# COMUNE DI CARAVATE

*verbale mensile di sopralluogo inerente  
l'attività di controllo geologico e ambientale  
dell'attività della Miniera di Sasso Poiano  
coltivata da COLACEM S.p.A.*

*Rapporto del dicembre 2018*

Figura 13 – Vista dell'area (indicata dalla freccia di colore rosso) dalla quale si sarebbero staccati i massi secondo la segnalazione pervenuta da parte di un cittadino al Comune vista dal piazzale della Chiesa Parrocchiale (foto del 04/08/2017).

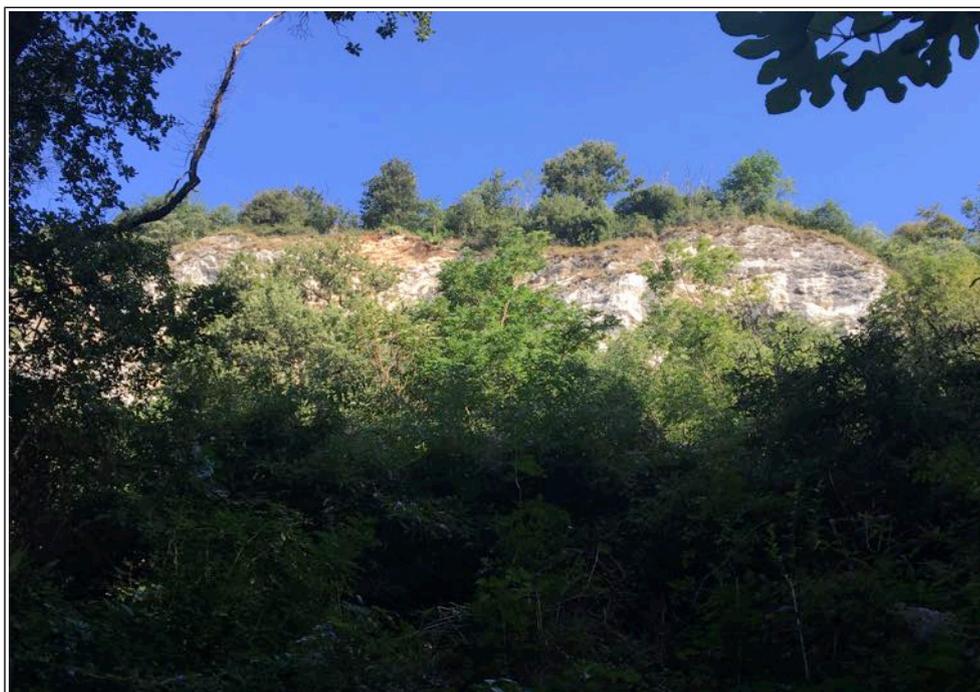
Sulla base di una segnalazione pervenuta al Comune in data 31 luglio 2017, trasmessa al sottoscritto dal personale dell'Ufficio Tecnico Comunale, sulla possibile caduta di massi dall'area in cui si era già verificato un crollo e che è stata oggetto del disgregazione del giugno 2017, in data 4 agosto 2017 è stato eseguito un primo sopralluogo in compagnia dell'ing. Mario Capolli Direttore dello stabilimento della COLACEM S.p.A.. Il sopralluogo è stato condotto osservando con un binocolo la zona sia dal piazzale antistante la Chiesa Parrocchiale di San Giovanni Battista e Maurizio che dalla base della scarpata che sovrasta l'abitato di Caravate raggiunta a piedi tramite un sentiero che parte da Via Bruno Buozzi. Durante il sopralluogo sono state scattate alcune foto (figure 13, 14) che serviranno per il confronto con quelle che saranno riprese durante i sopralluoghi successivi.

Figura 15 – Vista dell'area della figura 13 dalla quale si sarebbero staccati i massi secondo la segnalazione pervenuta da un cittadino al Comune di Caravate, vista dal piazzale della Chiesa Parrocchiale (foto del 01/09/2017).

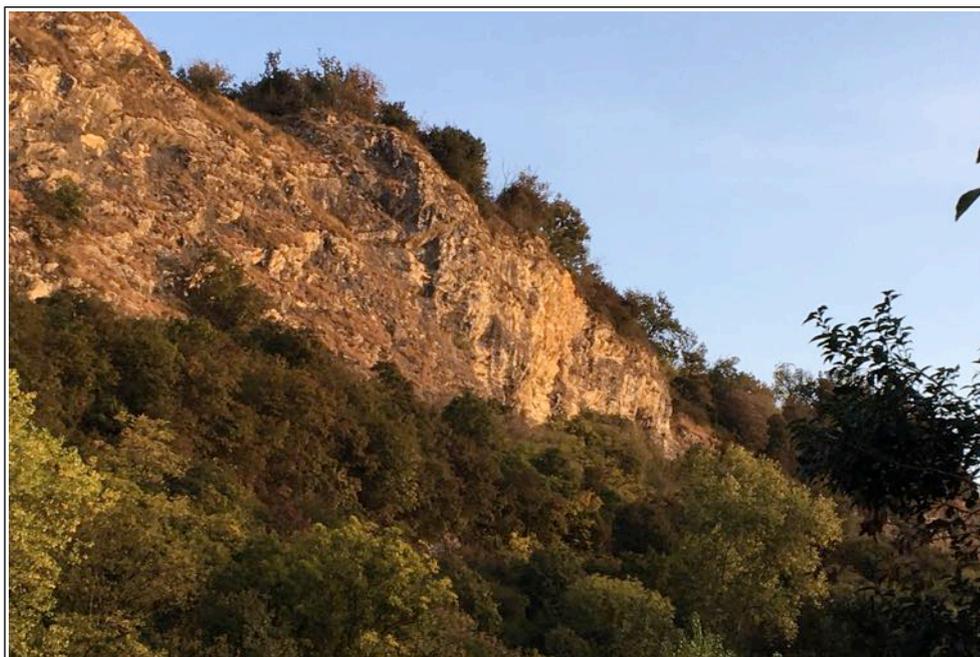
Allo stesso modo nei sopralluoghi effettuati durante tutti i mesi successivi compreso l'ultimo del giorno 7 dicembre 2018, è stata effettuata l'osservazione con il binocolo della zona di cui alla segnalazione dal piazzale della Chiesa Parrocchiale di San Giovanni Battista e Maurizio (figura 15 e 16).

L'impressione che si è avuta durante lo svolgimento dei diversi sopralluoghi effettuati, confermata dall'attenta osservazione delle foto e dal loro confronto, è che nell'area sottoposta al disaggio nel giugno 2017 siano presenti zone con taglio fresco, caratterizzate da un colore sensibilmente più chiaro del resto della roccia affiorante, che denotano essere venute a giorno di recente. La zona osservata è apparsa in buone condizioni e non sembra che vi siano pericoli. La posizione della scarpata aggettante, ubicata distante dalla strada sottostante, la quale è protetta anche da un'argine in terra posizionato alla base della scarpata, fa pensare che non vi siano pericoli per l'incolumità di cose o persone.

In conclusione si ritiene che al momento non vi siano pericoli imminenti dovuti al potenziale crollo di massi, ma la situazione sarà comunque tenuta sotto stretto controllo e verrà eseguito un sopralluogo ogni volta che ne verrà fatto uno nell'area della Miniera di Sasso Poiano, quindi con una cadenza mensile.
